改善箇所説明図

①自動変速機マウント

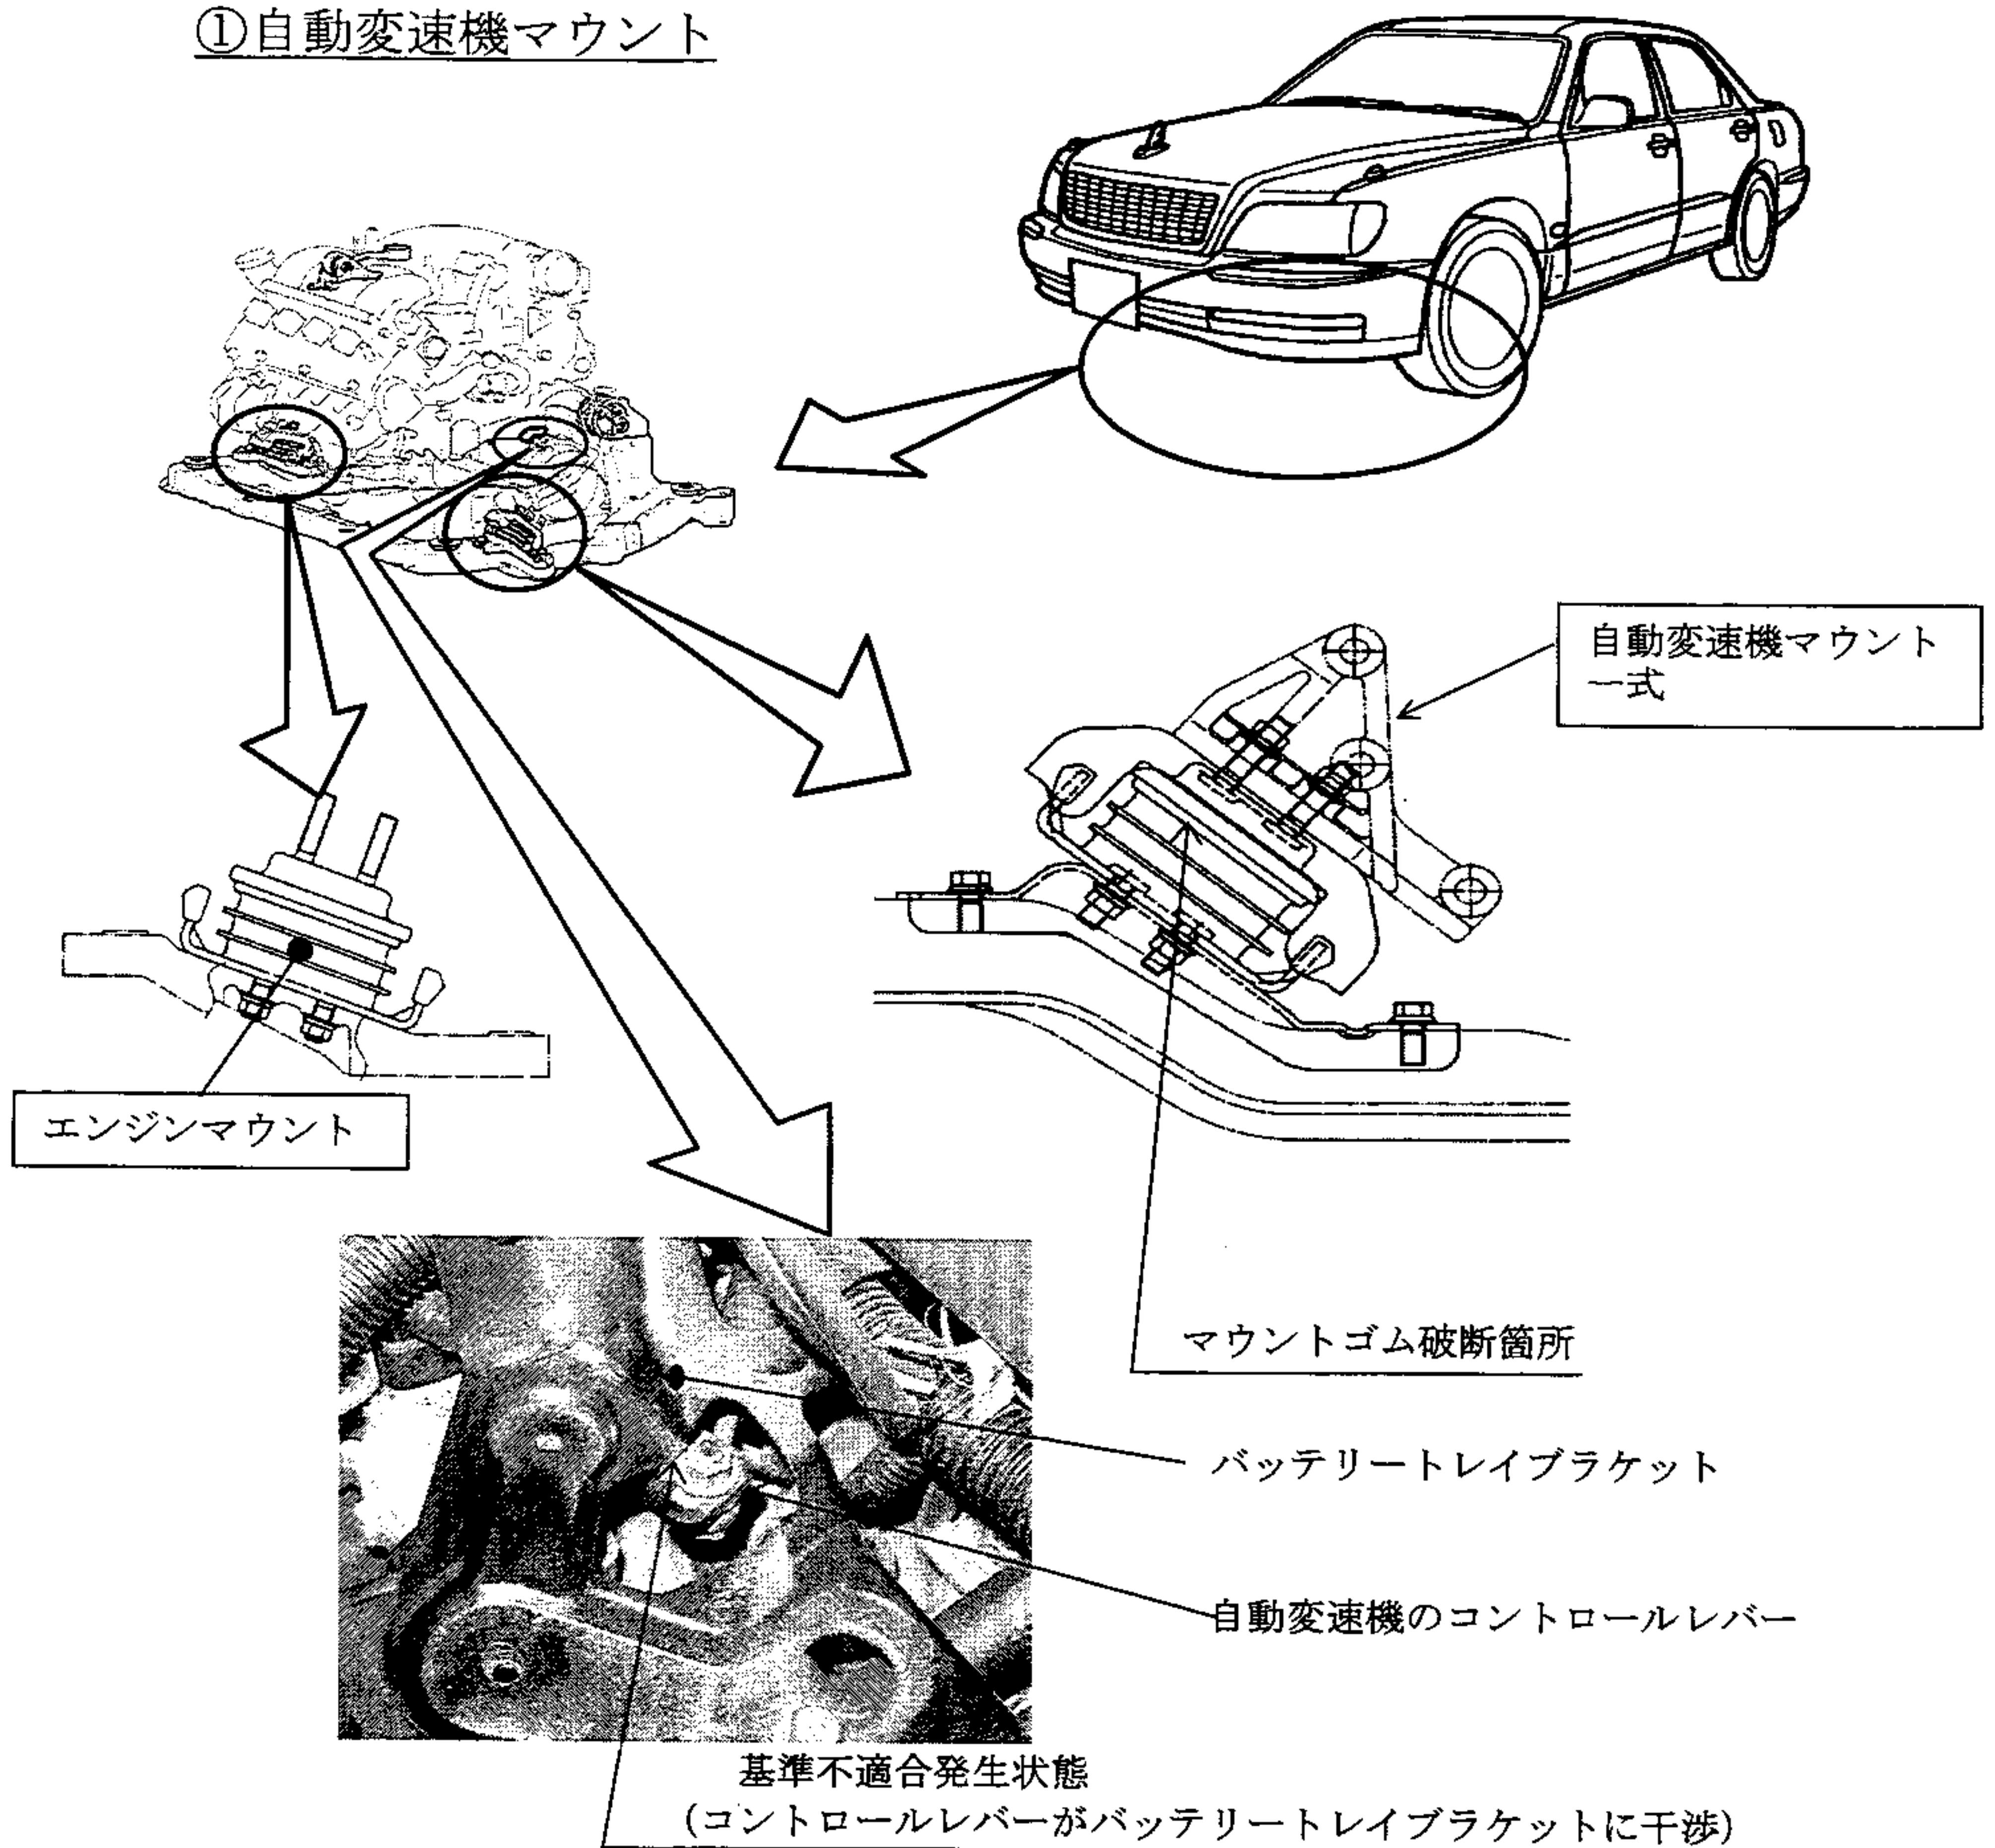
自動変速機マウントにおいて、ゴムの耐熱強度が不足しているため、長時間のアイドリング等により当該ゴム部が熱劣化し破断することがあり、そのままの状態で使用を続けると、最悪の場合、自動変速機のコントロールレバーがバッテリートレイブラケットに干渉し、Pレンジへシフト不能となり、イグニッションキーが抜けなくなるおそれがある。

全車両、自動変速機マウント一式を対策品と交換する。

更に、上記の変更のみでは振動レベルが悪化するため、エンジンマウントも併せて対策品と交換する。
